SERVICE INFO – INA 0130

Új feszítőgörgő 531 0859 10

Teljesen lefedik a D5204 és a D5244 típusú motorokat

1. ábra: 531 0859 10 – új feszítőgörgő

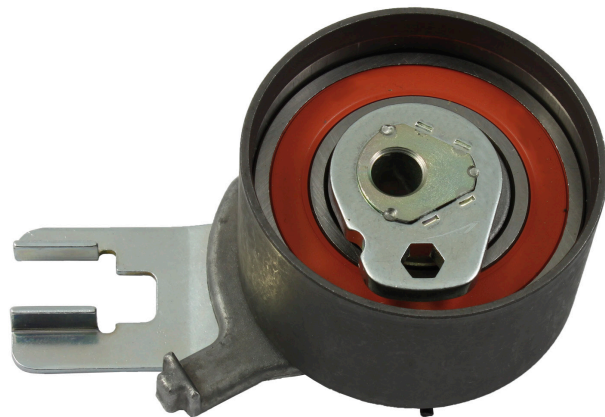
Az említett járműveknél az 531 0515 10 cikkszámú vezetőgörgőt (2. ábra) a motorszámok csak egy korlátozott tartományához lehet felhasználni.

Ezért fejlesztette ki a Schaeffler Automotive Aftermarket az új 531 0859 10 cikkszámú (1. ábra) feszítőgörgőt. Ez lefedi az összes D5204 és D5244 típusú motort a teljes gyártási időre vonatkoztatva.

A két feszítőgörgő optikailag tulajdonképpen csak a beállító mutatójának a kivételében különböznek egymástól.

Az 530 0504 10 cikkszámú készletet, az 531 0515 10 cikkszámú feszítőgörgővel az 530 0582 10 cikkszámú készlet helyettesíti az új feszítőgörgővel.
